**Area Alberghiero Economale e
Provveditorato.**

Prot. n. 645/2021

PROCEDURA APERTA PER L’AFFIDAMENTO DELLA FORNITURA DI N. 180.000 CAMICI MONOUSO, TAGLIA UNICA, IDROREPELLENTI, PER PROTEZIONE INDIVIDUALE, PER FRONTEGGIARE L’EMERGENZA EPIDEMIOLOGICA DA COVID-19, OCCORRENTI ALLE STRUTTURE SOCIO SANITARIE DELL’ASP IMMES E PAT, MEDIANTE PROCEDURA TELEMATICA SINTEL

Figure D.1 — Minimum requirements for suits, jackets and coats

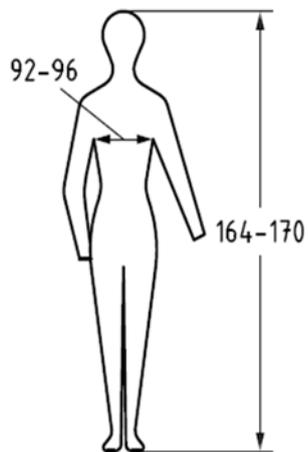
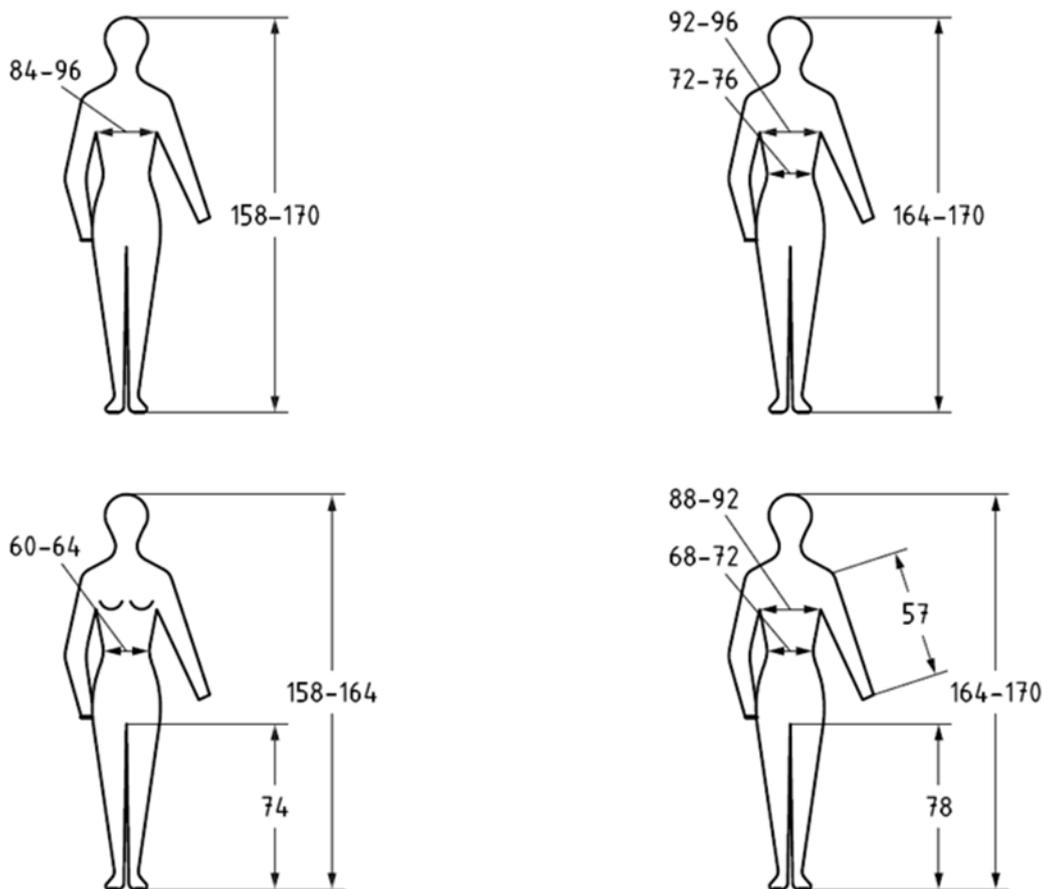
Inoltre la norma propone dei requisiti minimi di misura da cui vengono dati dei range di misura per determinare la taglia del camice da adattare all'operatore. Come ad esempio, in base alle specifiche da Voi indicate, potrebbero corrispondere ad una taglia S.

Inoltre si fa presente che nel file Allegato n. 1 a Capitolato Speciale, dove appunto sono indicate le caratteristiche minime tecniche dei camici richiesti, non è riportato che tali camici debbano essere certificati come Dispositivi Medici di Classe I, equiparando così un camice visitatore ad un camice DPI, che oggettivamente non garantirebbe una protezione contro agenti biologici perché non certificato come tale, andando in contrasto con il capitolato tecnico, si richiede di rivedere il punteggio tecnico di 20 su 70, indicato nei criteri di valutazione in quanto è contrastante rispetto la richiesta fondamentale di protezione del camice.

Con riferimento alla prima parte del quesito, si conferma che i camici di protezione individuale oggetto della procedura di cui trattasi devono necessariamente essere taglia unica, secondo quanto previsto in *Lex Specialis*.

Quanto alla seconda osservazione si precisa che le qualità di Dispositivo di Protezione Individuale Categoria III e Dispositivo Medico Classe I non sono affatto equipollenti, del ch  si confermano i punteggi tecnici previsti in *Lex Specialis*.
